PLU DE FONTCOUVERTE- LA TOUSSUIRE

MODIFICATION SIMPLIFIEE N°2

Notice explicative

Suppression des emplacements réservés n°20, 21 et 22

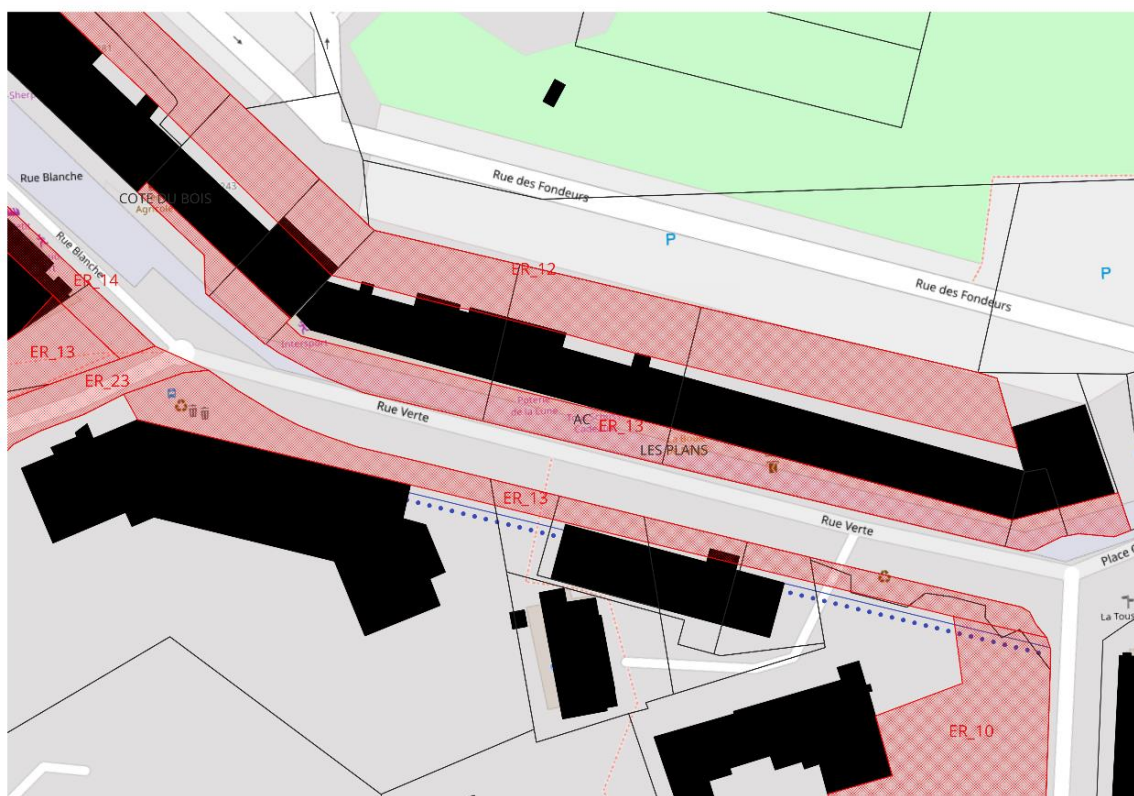
Les emplacements réservés n°20, 21 et 22 étaient prévus pour la réalisation d'équipements liés aux remontées mécaniques. Ces projets n'ont plus lieu d'être. La présente modification simplifiée vise à les supprimer.

Modification de l'emplacement réservé n°13

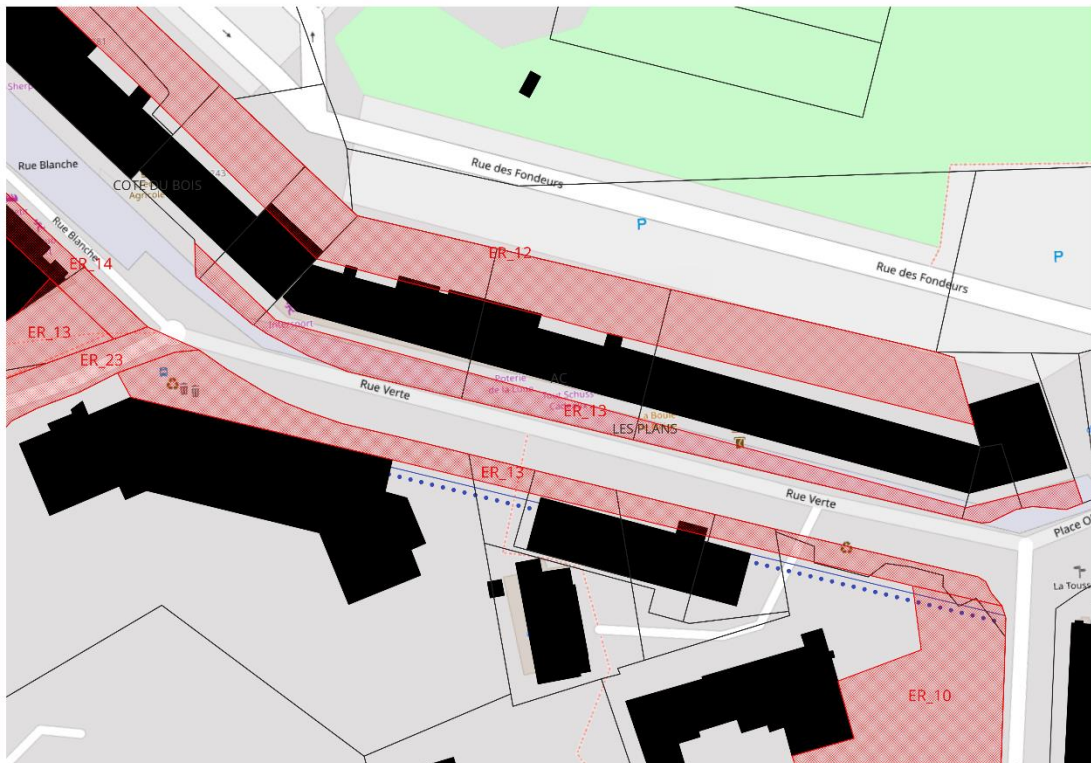
La présente modification simplifiée vise à réduire l'emplacement réservé n°13 afin de permettre l'isolation par l'extérieur et l'élargissement de la galerie piétonne couverte. Il s'agit d'une réduction de 3 mètres sur toute la longueur côté droit dans le sens montant de la rue.

L'emplacement réservé n°13 est destiné à la réalisation de places de stationnements, opération qui n'a pas été réalisée. A la place des places de stationnement, la commune envisage une transformation de l'espace public (terrasses, végétalisation). L'emplacement n°13 changera donc de dénomination vers « aménagement urbain ».

| Emplacement n° | Objet | Bénéficiaire |
|----------------|--------------------|--------------|
| 13 | Aménagement urbain | Commune |

Modification de la zone UC située à l'est de la station en zone UD

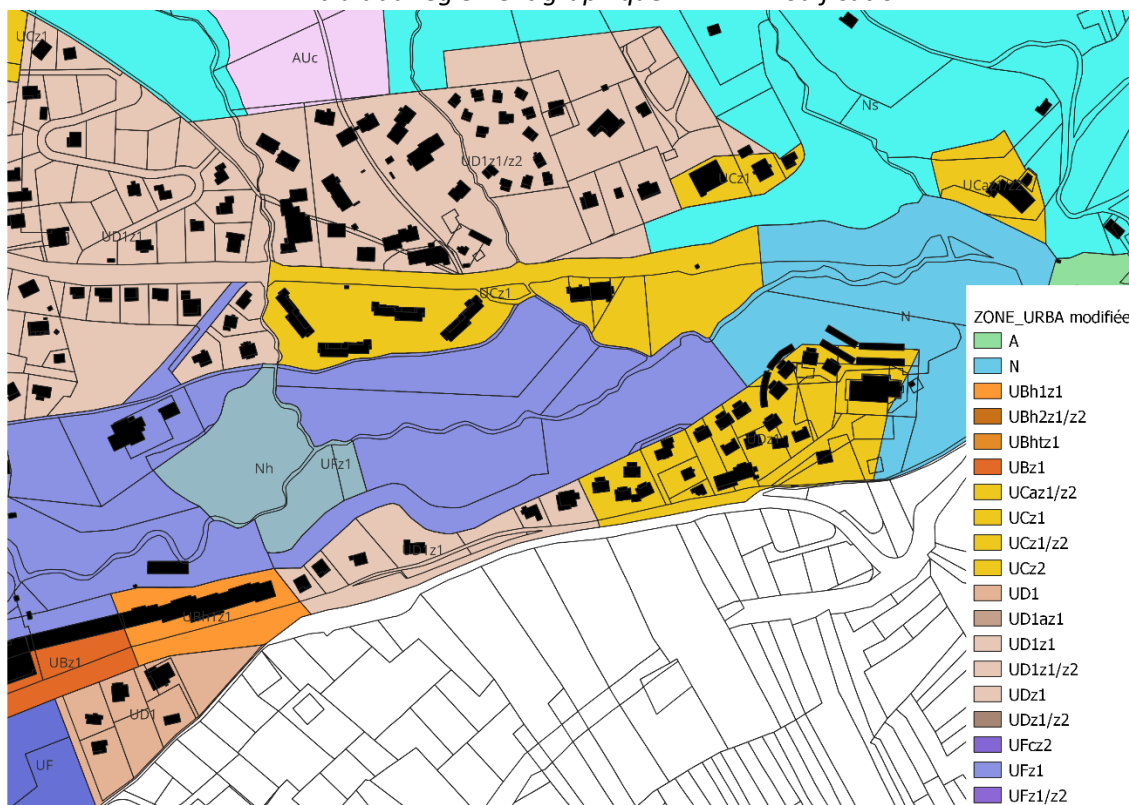
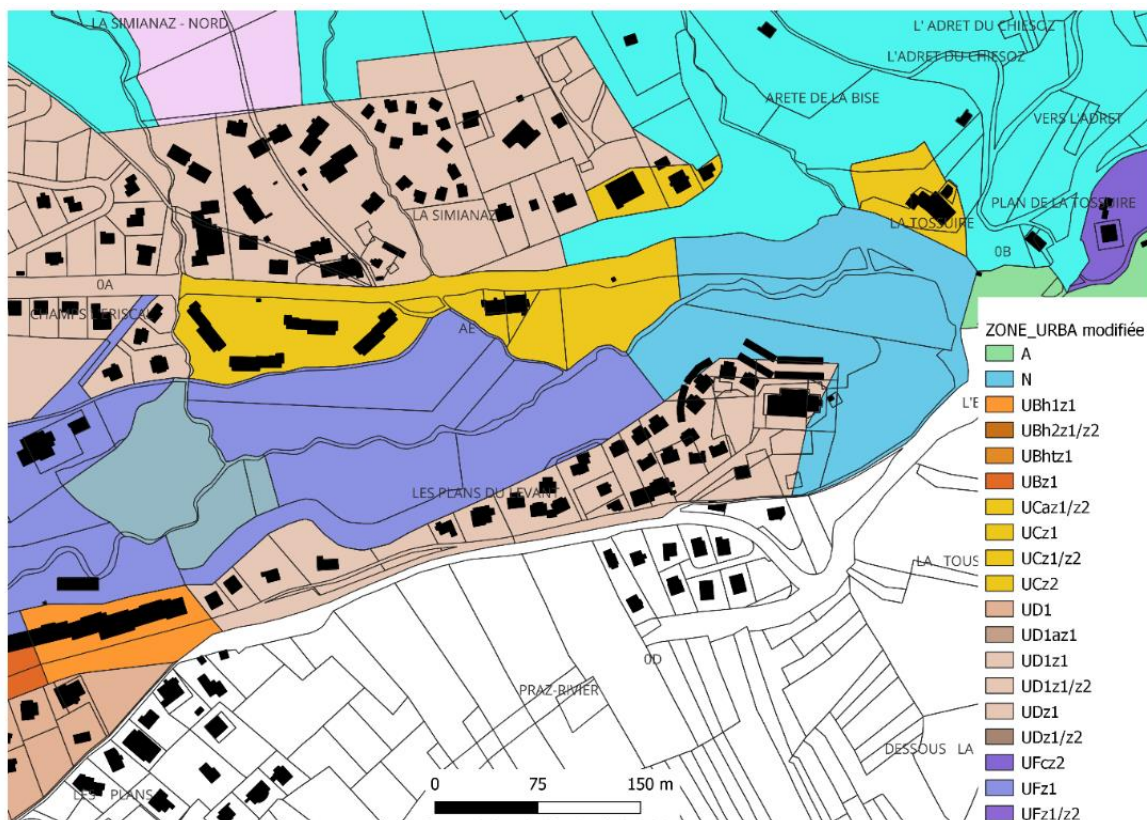
La typologie des constructions de la zone UC située à l'entrée Est de la station, secteur de chalets, correspond plus à celle des constructions de la zone UD, secteur en station destiné à recevoir de l'habitat de type individuel groupé ou clairsemé ou de petits collectifs. Ce secteur sera donc modifié en zone UD, zone contiguë avec la zone UC.

ARTICLE UB 11 – ASPECT EXTERIEUR DES CONSTRUCTIONS ET AMENAGEMENT DE LEURS ABORDS

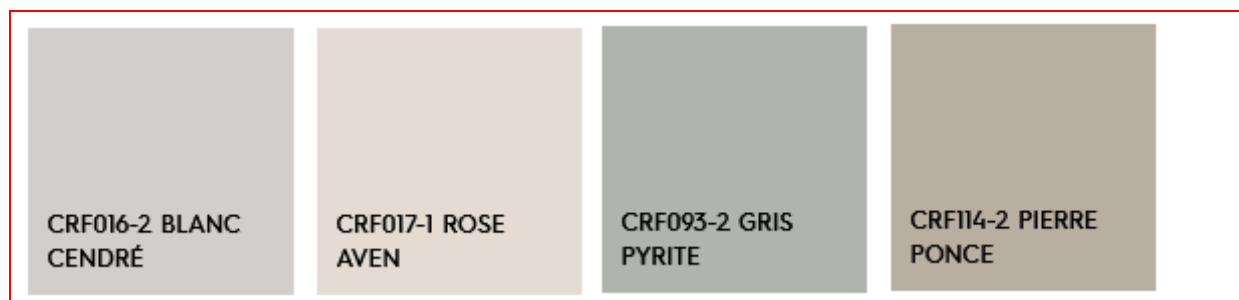
2.1. Les enduits seront de teintes claires, **parmi les teintes suivantes :**

2.2. **Les façades seront composées avec une partie significative de bardage bois.** Le bois en façades sera de teinte brune **similaire aux teintes ci-dessous** et sera une dominante de l'expression architecturale:

2.5. Les menuiseries seront traitées avec les teintes parmi les suivantes :

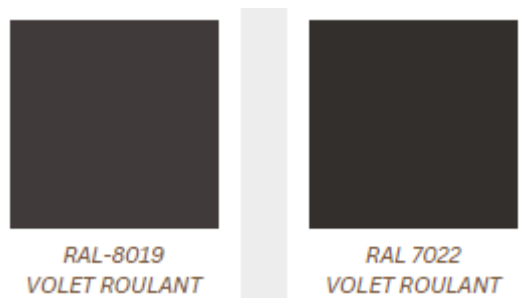
Les choix des teintes des menuiseries sera limité aux teintes suivantes : RAL 8019, RAL 7022, bois brun. Les volets battants seront traités parmi les teintes suivantes : RAL 8019, RAL 7022, bois brun, RAL 3003 ; et les volets roulants : RAL 8019, RAL 7022.
